Title - Sujet PUMP,CENTRIFUGAL	
Solicitation No. - N° de l'invitation W8486-138228/A	Amendment No. - N° modif. 002
Client Reference No. - N° de référence du client W8486-138228	Date 2013-06-14
GETS Reference No. - N° de référence de SEAG PW-\$\$HP-524-62618	
File No. - N° de dossier hp524.W8486-138228	CCC No./N° CCC - FMS No./N° VME
Solicitation Closes - L'invitation prend fin at - à 02:00 PM on - le 2013-07-17	
F.O.B. - F.A.B. Plant-Usine: <input type="checkbox"/> Destination: <input checked="" type="checkbox"/> Other-Autre: <input type="checkbox"/>	
Address Enquiries to: - Adresser toutes questions à: Hunt(hp524), Sandra	Buyer Id - Id de l'acheteur hp524
Telephone No. - N° de téléphone (819) 956-3993 ()	FAX No. - N° de FAX (819) 953-2953
Destination - of Goods, Services, and Construction: Destination - des biens, services et construction:

Cette amendment 002 de l'invitation est émise afin de prolongée la date de fermeture, modifier la ligne Article 001, supprimer la ligne Article 002, répondre aux questions des soumissionnaires, et modifier l'invitation tel que décrit.

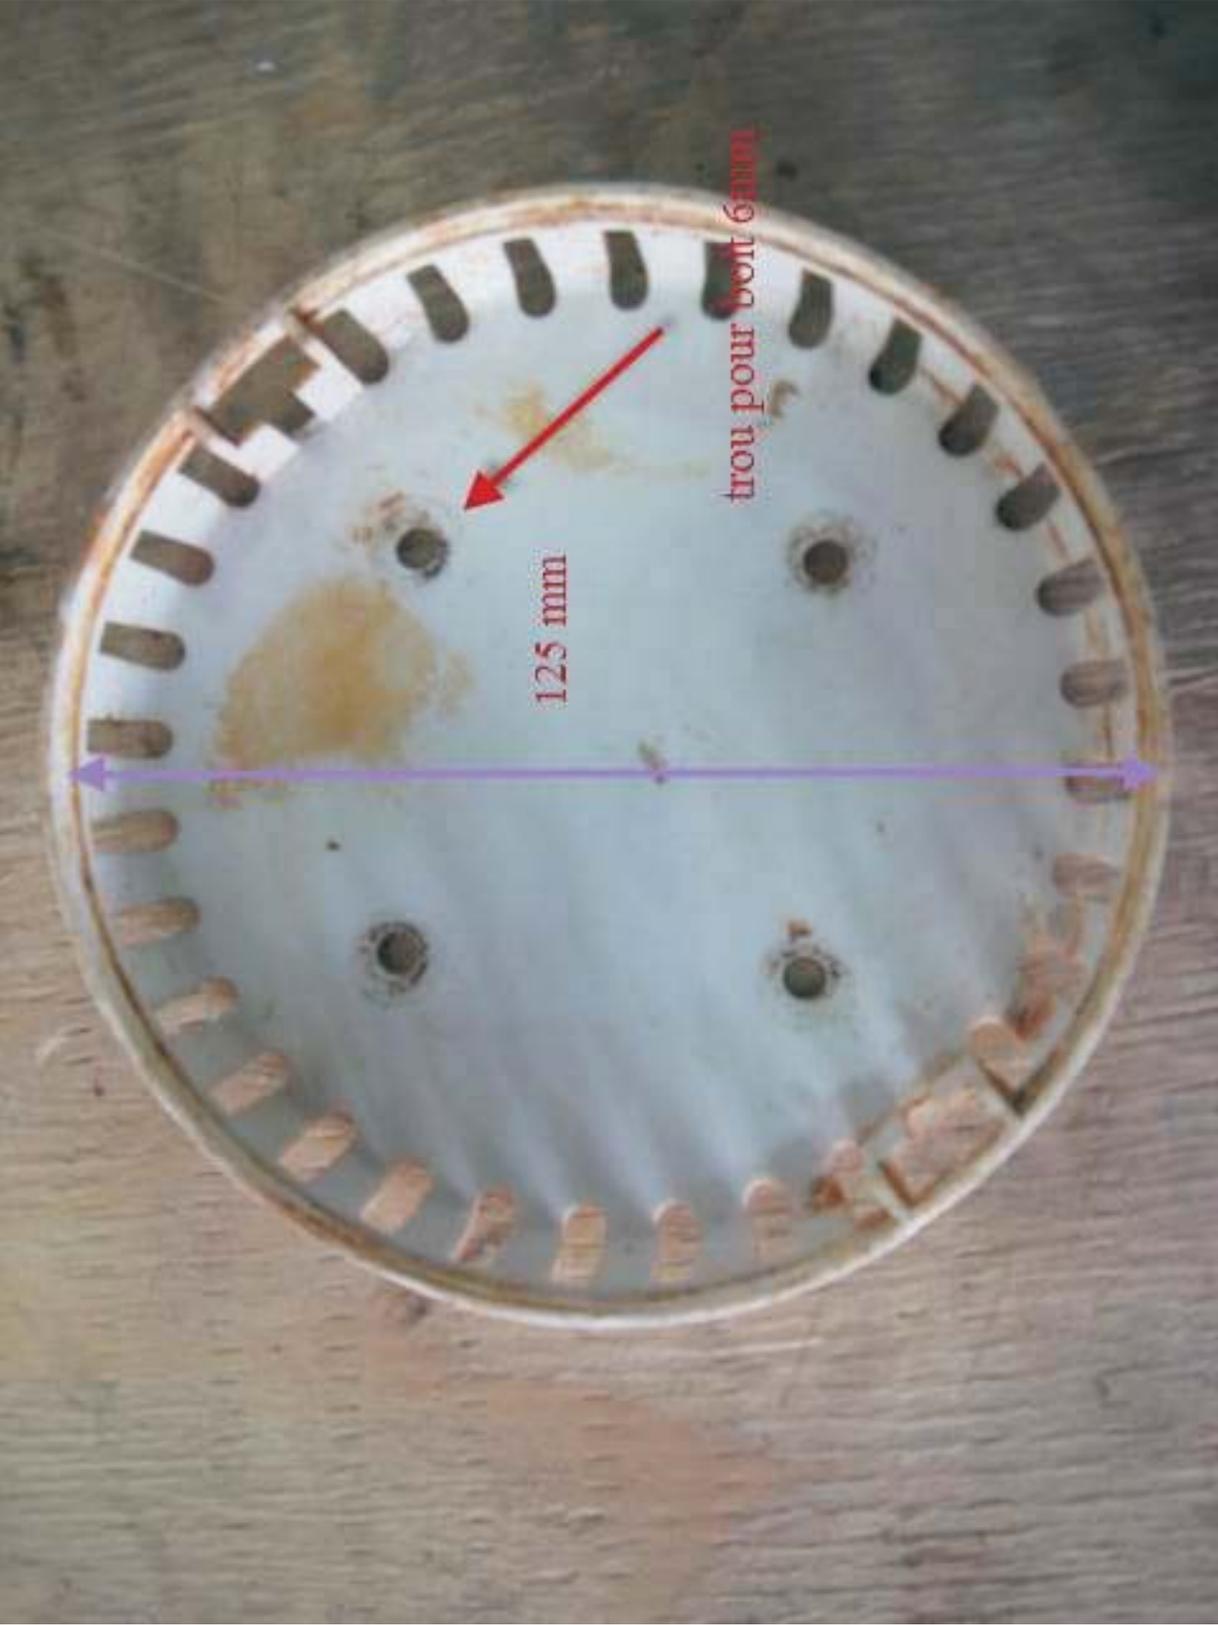
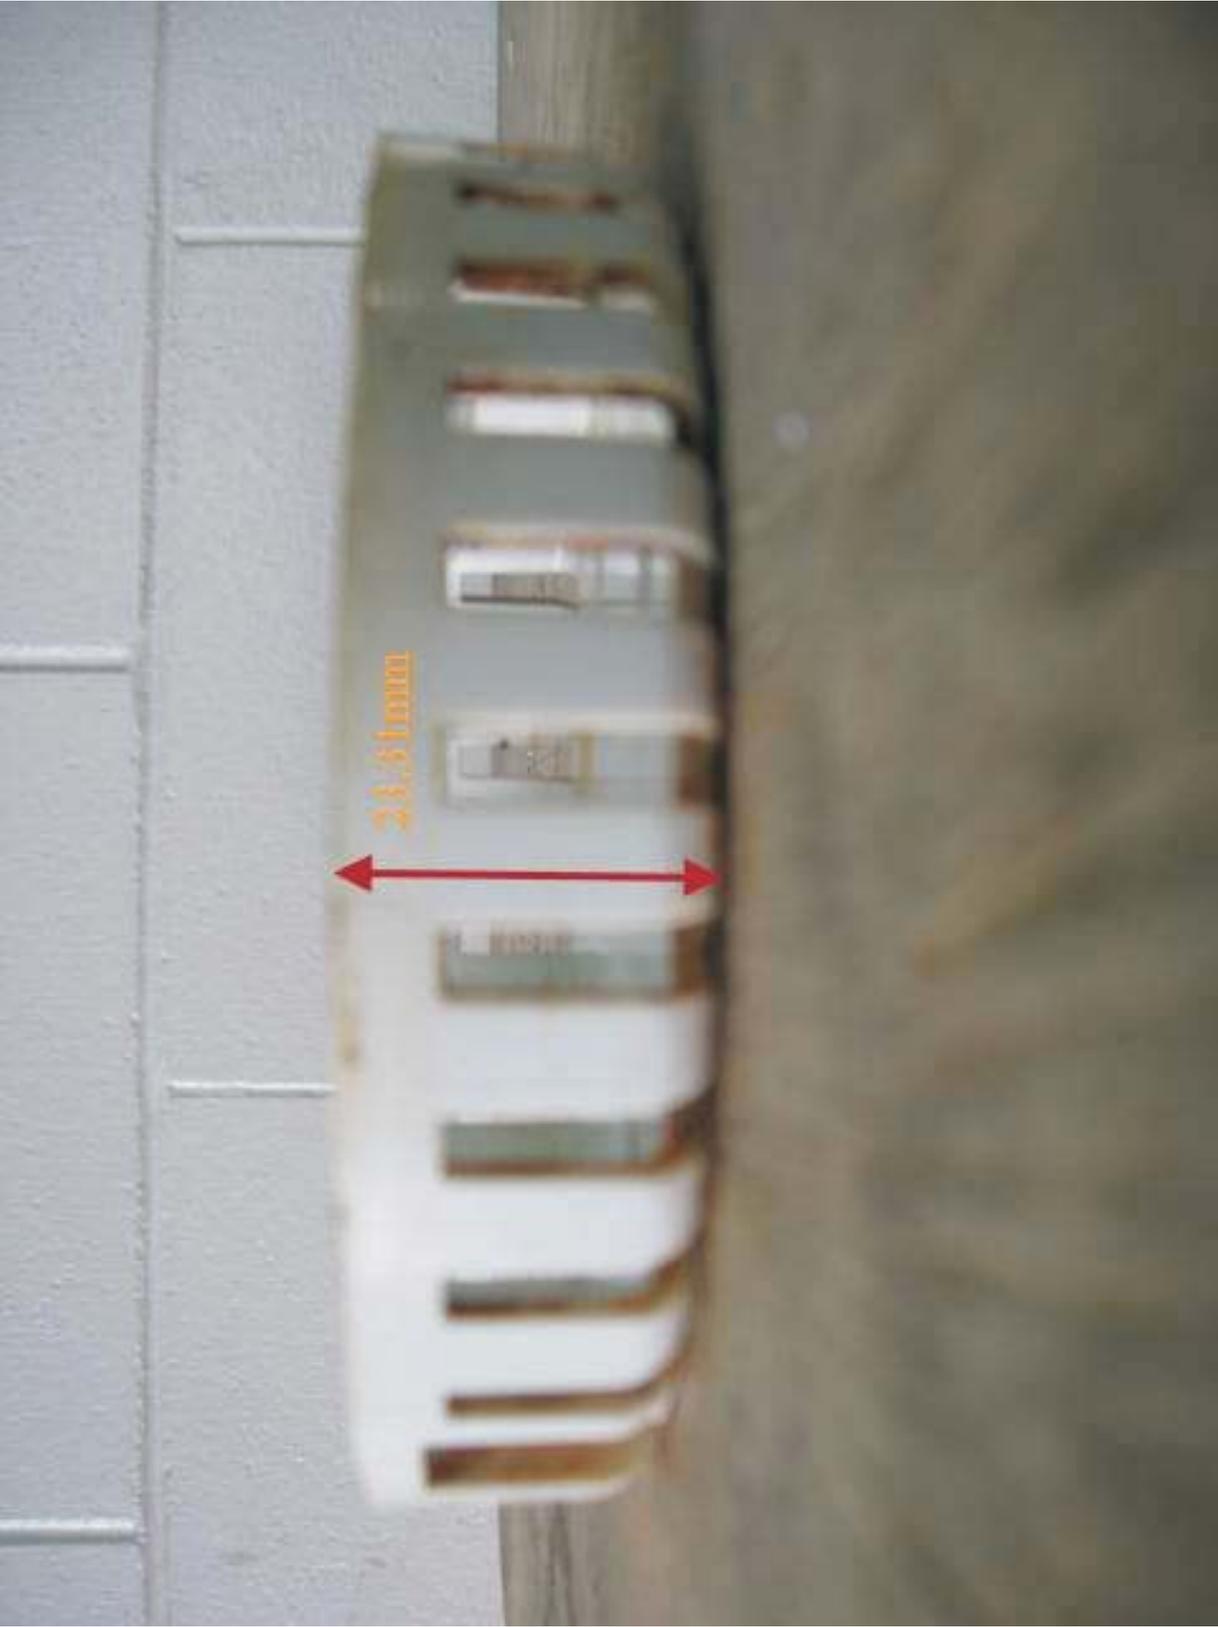
Question #7:

N'importe quel photo, catalogue ou dessin du courant pompe si photo disponible

Voir les photos ci-jointes.

pate 2mm d'epais

30mm

125mm

fuse 6.3 volt
